Digitaal  
infomoment  
**zandwinningsput**  
**Melle**

Dit document geeft een antwoord op de vragen die tijdens het infomoment in de chat en op de berichtenmuur zijn achtergelaten. We geven hier ook jullie reacties op de drie peilingen.

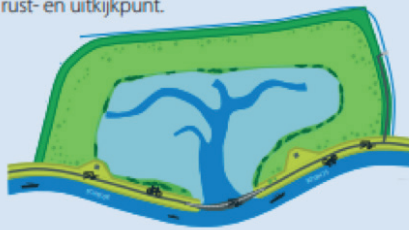
### Hoelang gaan de werken ongeveer duren?

De grondwerken aan de ringdijk en de huidige Scheldedijk zullen ongeveer 1 jaar in beslag nemen. De timing voor het verondiepen van de put zal afhangen van de gekozen variant en de timing van eventuele baggerwerken. De keuze voor de inrichtingsvariant wordt nog verder onderzocht (rekening houdend met de natuurnoden, kosten, het beperken van hinder,...).

We proberen zoveel mogelijk de impact van onze werken op de omgeving te minimaliseren. We nemen daar verschillende maatregelen voor. Zo worden grote hoeveelheden grond aangevoerd via de waterweg om hinder op de rijbaan te beperken. Bovendien hergebruiken we zoveel mogelijk grond en grondstoffen uit de directe omgeving.
